改善箇所説明図

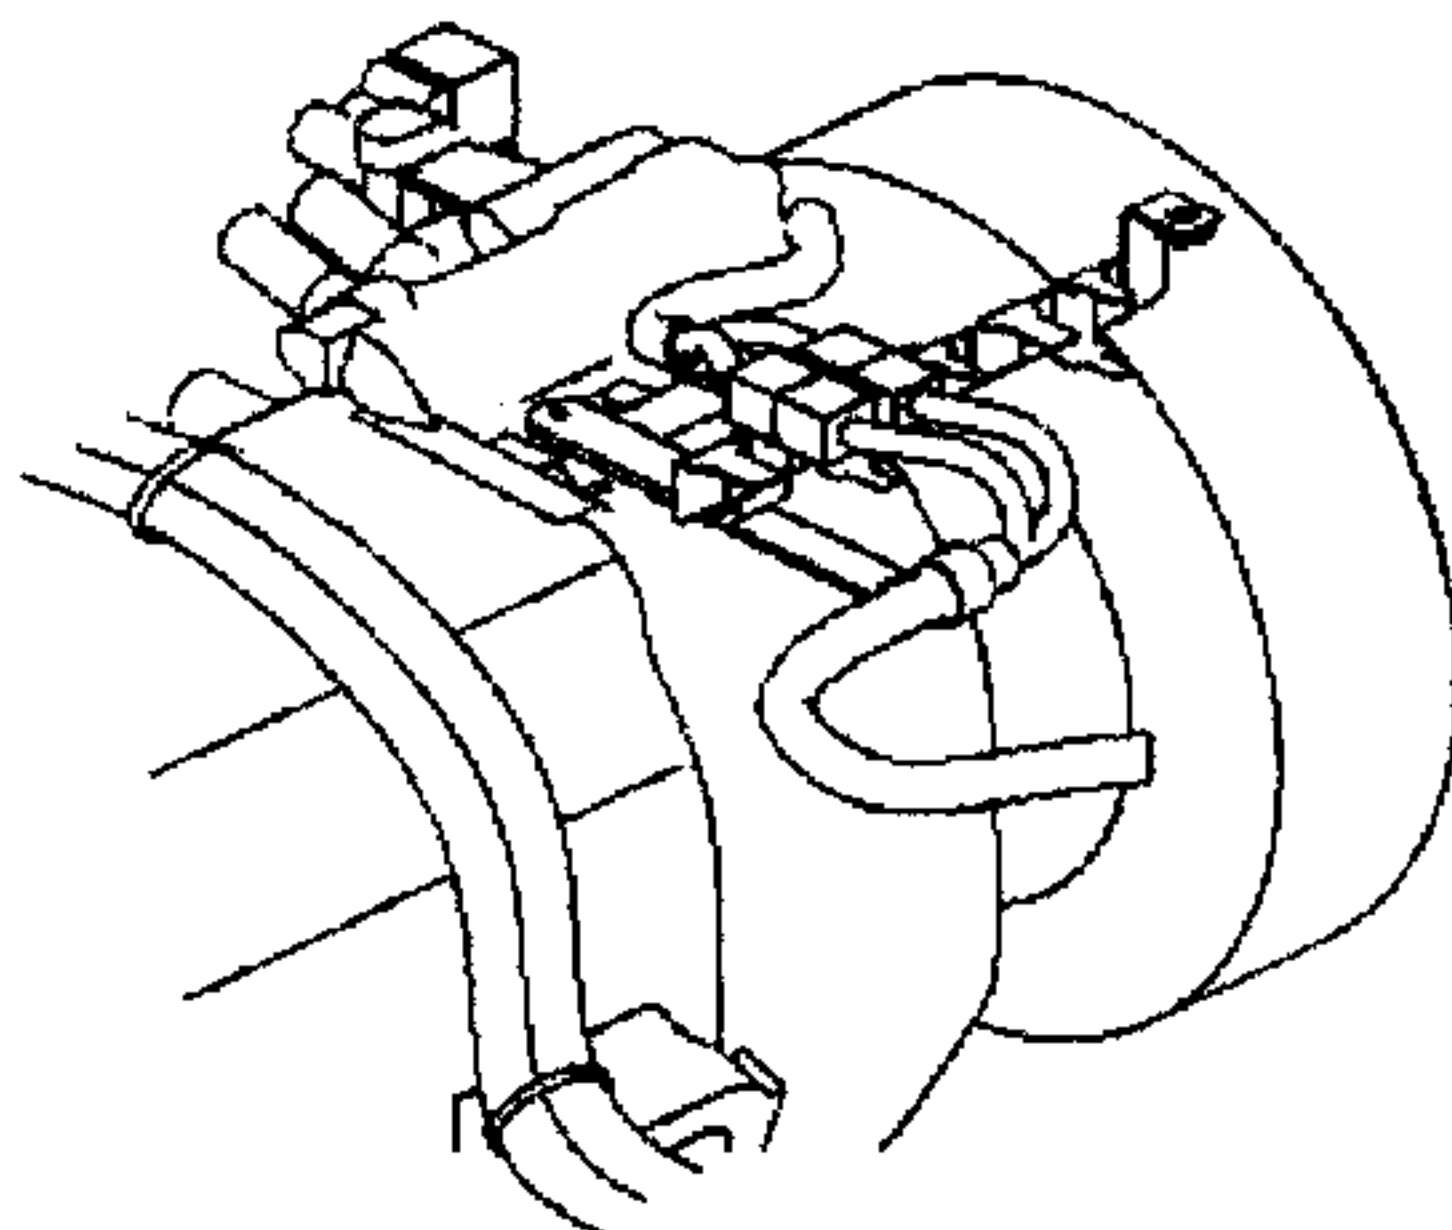
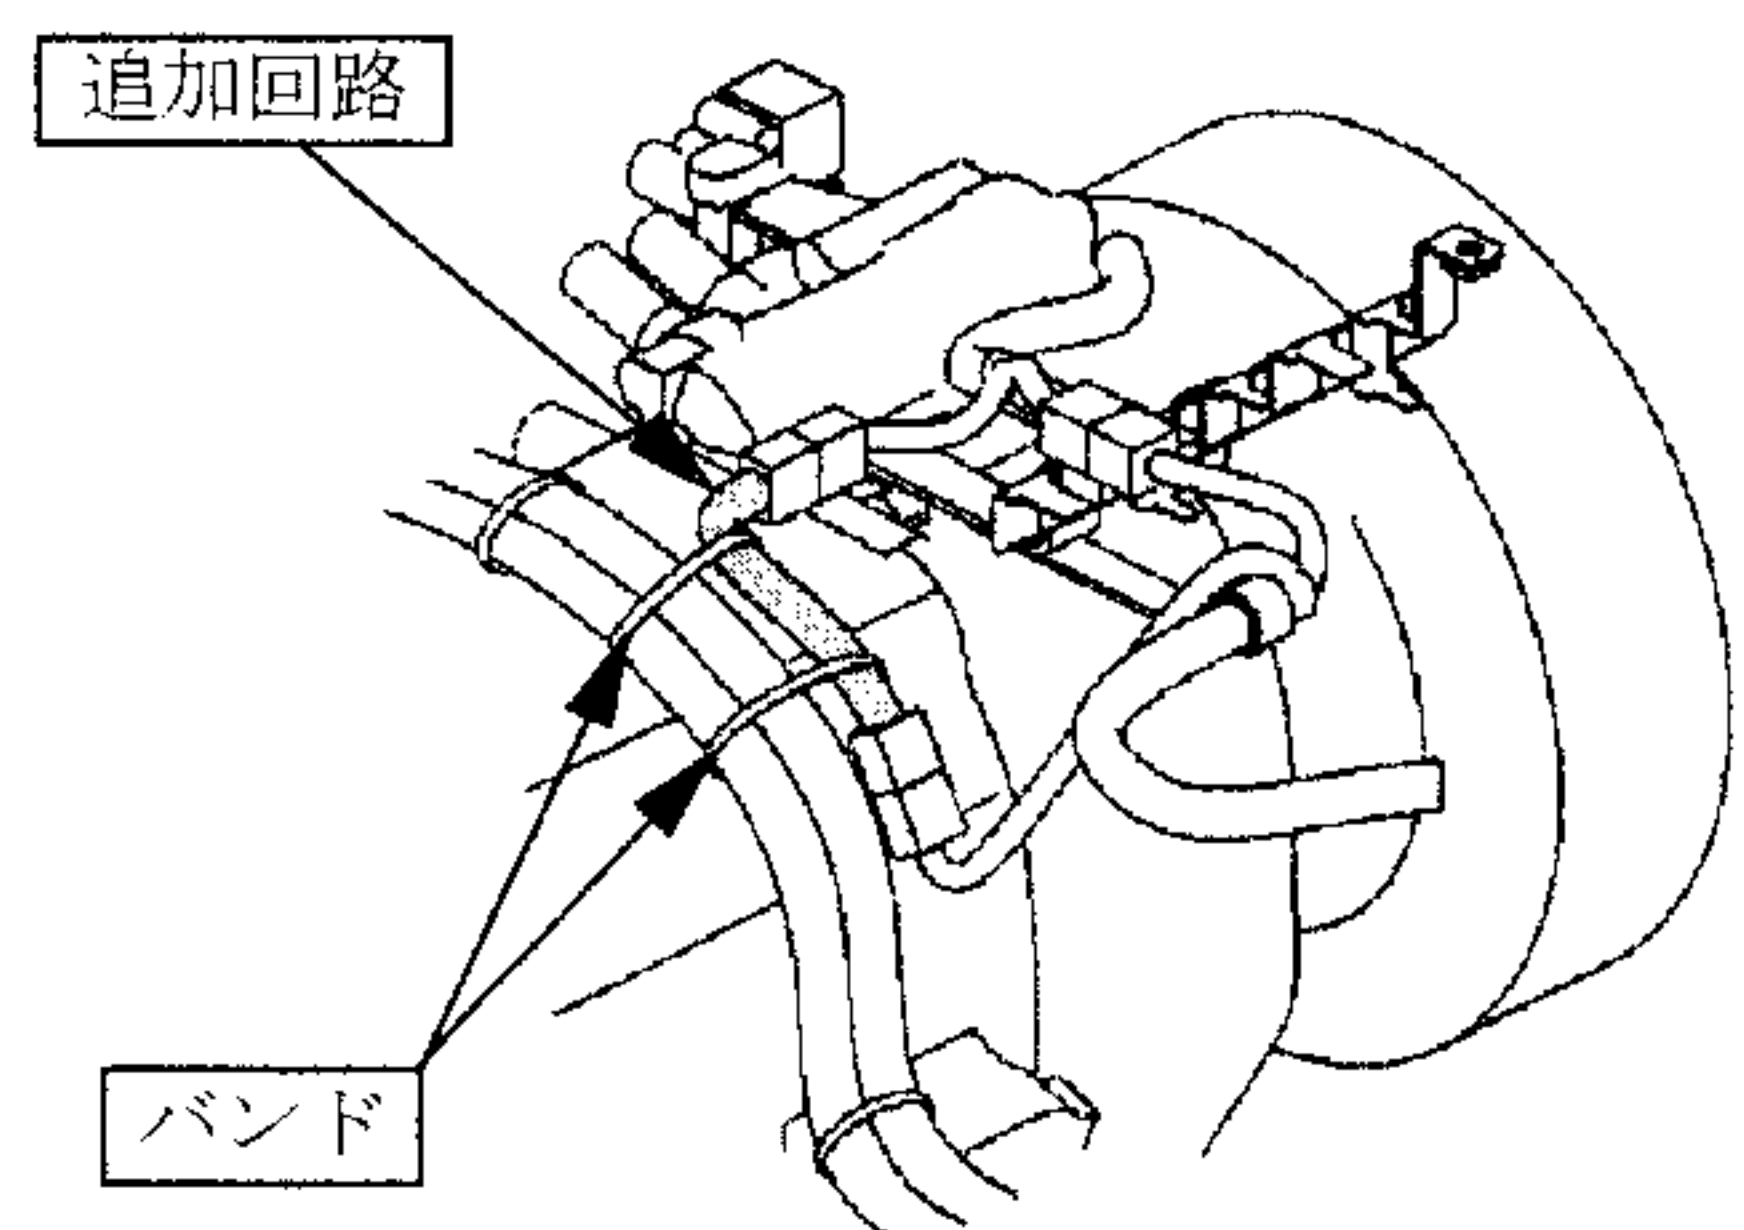
12段手動変速機搭載車において、変速機のシフト用電磁弁の作動時に発生する瞬間的な電圧増加を抑制する機能が不十分なため、当該電磁弁から発生したノイズが車速整合器（車速センサからの信号を変換して速度計等に伝達する装置）に影響を与え、当該整合器の変換値が異常値を示すものがあり、速度計、運行記録計、速度表示装置および速度制限装置が作動しなくなるおそれがある。

- ・全車両、変速機のシフト用電磁弁に、瞬間的な電圧増加を抑制する回路を追加する。

注： は追加部品を示す。
